NOTAT

OPPDRAG	Åsmundvatnet boligfelt - Uavhengig kvalitetssikring NVE	DOKUMENTKODE	10218912-RIG-NOT-001
EMNE	Uavhengig kvalitetssikring NVE	TILGJENGELIGHET	Åpen
OPPDRAGSGIVER	Åfjord kommune	OPPDRAGSLEDER	Ann Kristin Selmer
KONTAKTPERSON	Lars Helge Kolmannskog	SAKSBEHANDLER	Ann Kristin Selmer
KOPI	Sverre Fjellheim	ANSVARLIG ENHET	10234011 Geoteknikk Midt

Vedlegg 1: Verifikasjonsskjema for utført kvalitetssikring NVE

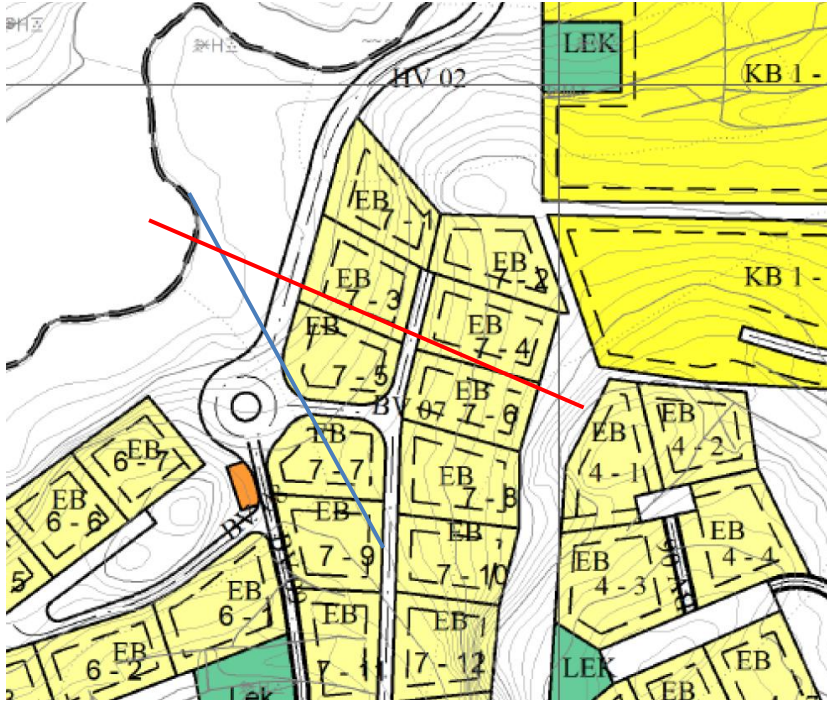
Det bes om at det gjøres rede for bakgrunnen av parametervalg.		
9	Tolking av udrenert skjærfasthet: Hvordan er det kommet fram til Cu-profil benyttet i beregningene? Er skjærprofilene justert i forhold til terreng? Mange forskjellige tolkede Cu-profil, hvorfor? Det etterlyses en redegjørelse for tolking og valg av Cu-profil for beregningene.	TS	Å
10	Plassering av beregningsprofil: Det knyttes usikkerhet til plassering av beregningsprofilen i snitt E-E, se figur under. Omtrentlig plassering av beregningssnitt E-E er vist med blå strek. Iht. tolking av lagdeling i snittet er det berg i dagen ganske langt ned mot vannkanten rett vest for område EB7-5. Videre er det i notatet beskrevet at på bakgrunn av bergets formasjon og løsmasser registrert på platået at det vurderes som skredsikkert. Er det registrert berg i dagen langs hele vannkanten ned mot Hubekken, dvs. vest for område EB7-1, EB7-3 og EB7-5, ved befaring eller er det tolket ut i fra sonderinger? Dersom det ikke er påvist/registrert berg i dette området, vurderer MC at et profil som er plassert mer vinkelrett på terrengekotene, slik som f.eks. rød strek vist i figuren under, er mer kritisk og representativt for området. 	TS	Å
